SYMPHONY V2 – version log

Revisioni, modifiche approvate, decisioni e verifiche di progetto

Revisione corrente	**1.45** del 04/11/2026 – Revisione indipendente del 04/11: R243 a 220 Ω, R409/R410 rimosse, note POWER cancellate, nota di layout L-01
Progetto	SYMPHONY_V2, branch SYM_V2, KiCad 10.0 (CubeSat, UHF 435 MHz)
Data	04/11/2026
Redatto da	Claudio Codazzi
Approvazioni	Brik81

24. Netclass e layout della parte RF [modificato v1.12]

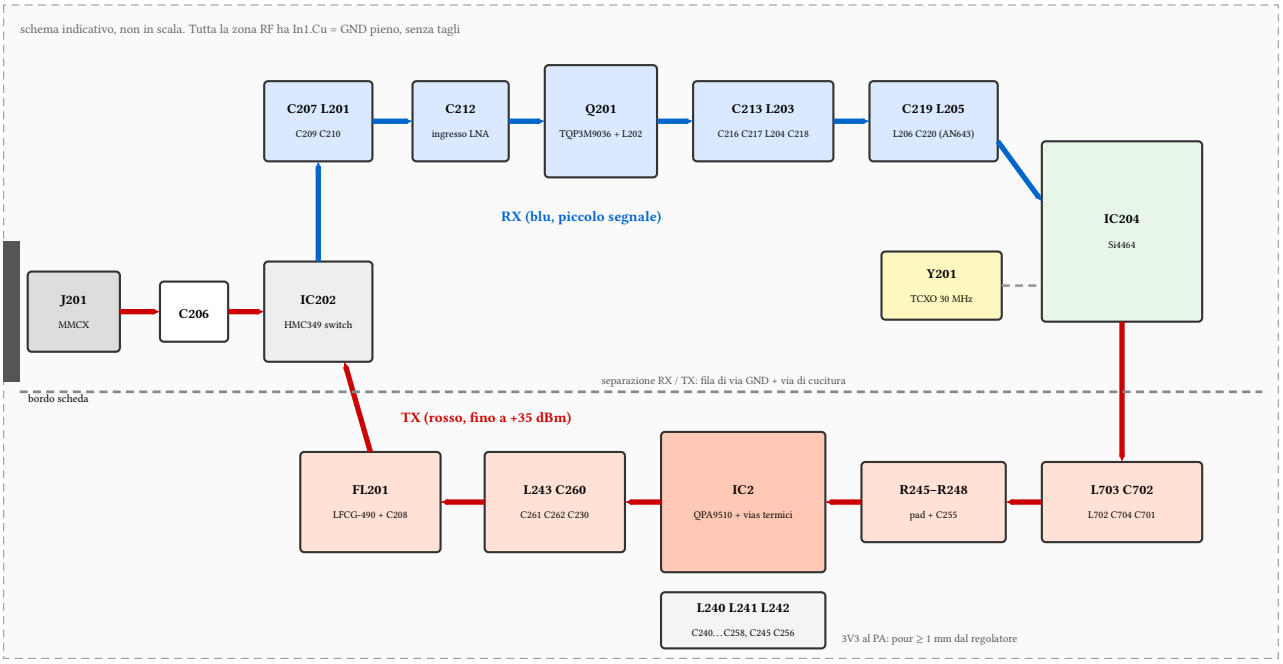
- Riferimento delle linee RF su F.Cu: **In1.Cu = GND pieno** sotto tutta la zona RF, senza tagli e senza altre piste.
- **Linea consigliata: coplanare con massa (CPWG), pista 0.20 mm, distanza dal GND di F.Cu 0.20 mm.** Calcolo: 51 Ω con εr 4.1, 49 Ω con εr 4.5. Microstriscia semplice a 50 Ω: circa 0.17 mm.

- A 435 MHz λ in scheda ≈ 390 mm: piste RF di pochi mm sono corte, ma vanno comunque tenute a 50 Ω, dritte e senza stub. Curve a 45° o ad arco.
- Via di cucitura GND lungo le linee RF e lungo il bordo del GND di F.Cu: **passo ≤ 2 mm** (copre anche le armoniche del PA fino a qualche GHz).

- Prima di sbrogliare, verificare con il calcolatore di impedenza JLCPCB per lo stackup scelto e, se cambia, aggiornare la larghezza della netclass RF_50R.

40. Chiusura di R-10 e R-09

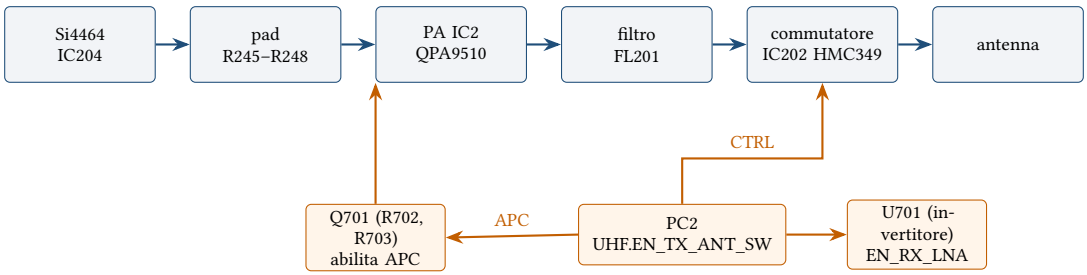
R-10. Otto condensatori del percorso RF erano Murata GRM/GCM, cioè della serie standard e non di quella ad alta Q. Su JLC (ricerca del 30/10) la serie GJM1555 in 0402 arriva al massimo a 47 pF, la GQM1555 (0402) e la GQM2195 (0805) sono a stock 0. Per mantenere i valori, compreso C255 = 56 pF che è il C1 della EVB Qorvo, Brik81 ha approvato il passaggio di tutti e otto a **GQM1875 0603**: GQM1875C2E101FB12D (C17308632, 2634 a stock, 6 pezzi) e GQM1875C2E560JB12D (C237591, 3805 a stock, 2 pezzi). Il PCB non esiste ancora, quindi il cambio di footprint non costa nulla. La tensione nominale passa a 250 V: è la stessa di prima per C212, C213 e C230, ed è più alta per gli altri. La corrente RF ammessa dal 0603 non è stata verificata sul datasheet; a questi livelli di potenza un 0603 C0G è normalmente adeguato.

R-09. Brik81 ha deciso di lasciare J15 com'è: codice C393939 con footprint GCT_USB4105 e 4 linguette THT del guscio. Il pin schermo era già stato allineato al footprint (S1 → SH) nella rev 1.27.

Parte AG – Rev. 1.34 – Supervisore della radio escludibile (R-19)

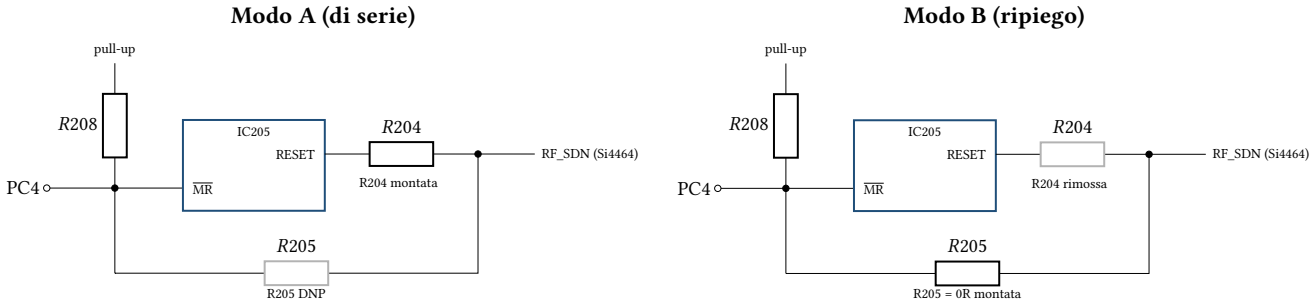
46. IC205: rischio di reset in TX e ripiego hardware

Rischio. La soglia del TPS3825-33 è 2,88 / 2,93 / 3,00 V (min / tip / max, datasheet TI SLVS165O, Electrical Characteristics). In trasmissione il PA assorbe ≈ 1,7 A dal 3V3. Se il rail scende sotto la soglia, IC205 spegne l'Si4464 (SDN alto per ≈ 200 ms), la trasmissione si interrompe e il ciclo si può ripetere. Non c'è danno: l'Si4464 funziona fino a 1,8 V. La stima del minimo in TX è ≈ 3,15–3,2 V, ma non è verificata, perché manca la risposta al gradino del TPSM863257 e il PCB non esiste ancora. La variante TPS3825-30 (soglia 2,63 V, stessa piedinatura) non risulta in vendita; la TPS3823-30 (C55505) ha una piedinatura diversa. Brik81 ha scelto di lasciare IC205 e di prevedere un ripiego.

Schema semplificato dei due modi di montaggio; i componenti grigi tratteggiati non sono montati.

Cosa è cambiato

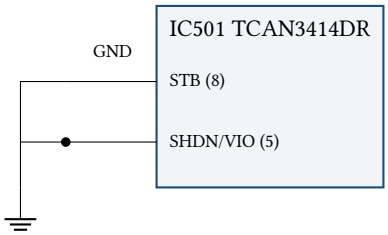
Pin	Prima	Dopo
IC501 pin 5 (SHDN)	non collegato, con flag no-connect (rete `unconnected-(IC501-SHDNVIO-Pad5)`)	collegato a GND con un filo corto verso il filo GND che già collega STB (pin 8), con giunzione

Collegamento dopo la modifica: STB (pin 8) e SHDN (pin 5) entrambi a GND.

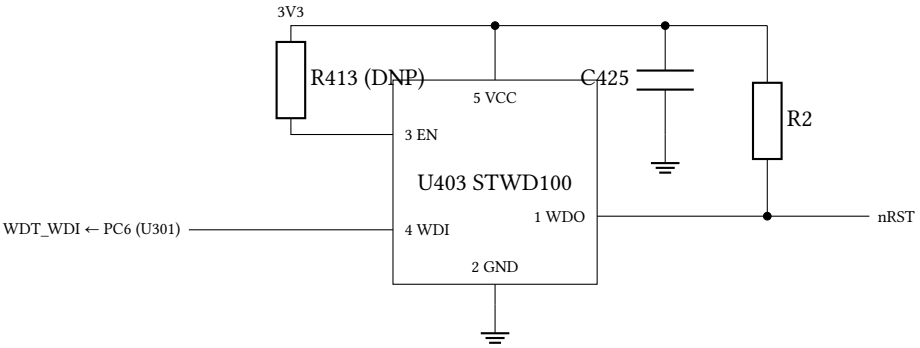
Pin U403	Nome	Collegato a	Rete
1	~WDO (open drain, attivo basso)	NRST di U301 (pin 7)	`/IF/DBG.nRST`
2	GND	GND	`GND`
3	~EN	R413 (DNP) → 3V3	`Net-(U403-~EN)`
4	WDI	U301 PC6 (pin 37)	`/MCU/WDT_WDI`
5	VCC	3V3, con C425 verso GND	`3V3`

U301 PC6 (pin 37) era libero con no-connect, che è stato rimosso.
